改善箇所説明図

(代表車種:コマツ ZAF-M282K 通称名:FB25)

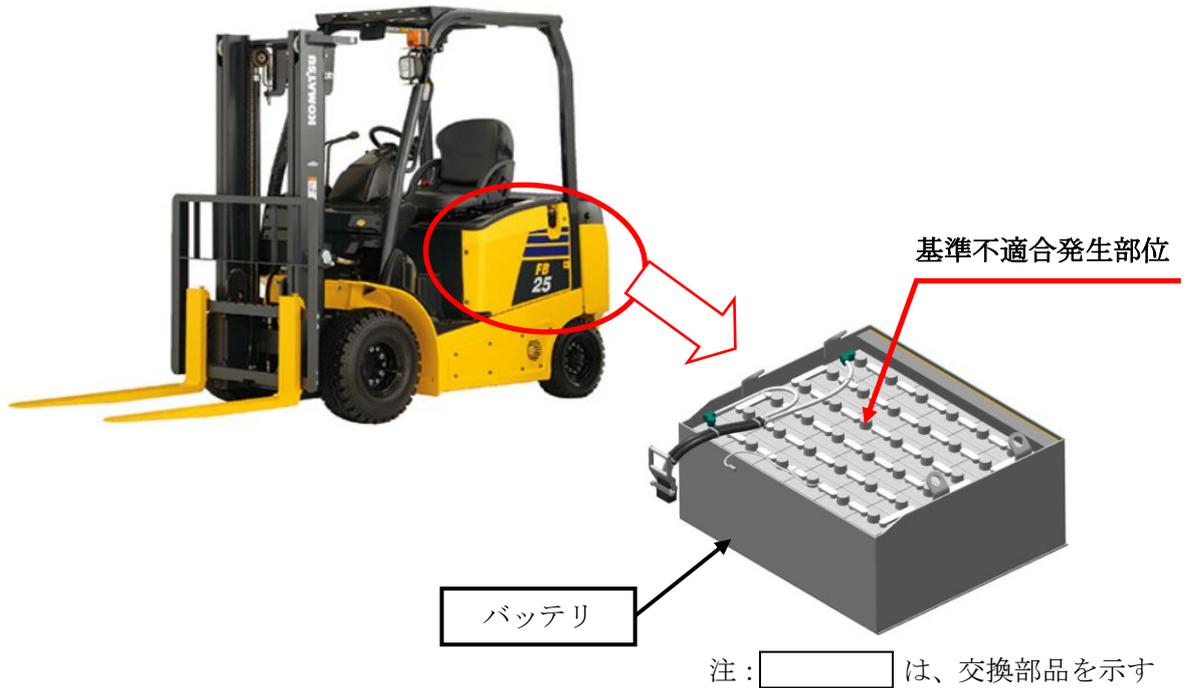
バッテリー式フォーク・リフトのバッテリーにおいて、正極柱を支えるポールパッキンの材質が不適切なため、正極柱が異常腐食するものがある。そのため、そのまま使用を続けると、正極柱が破断し、導通不良となり、最悪の場合、走行不能になるおそれがある。

改善措置の内容

全車両、バッテリーを良品に交換する。

【補足説明:緑色の絶縁キャップが取付いているものは、リコールの対象に含まれません。】

識別:ボンネットを開けた前面プレートまたはサイドプレートに青色のペイントを塗布する。
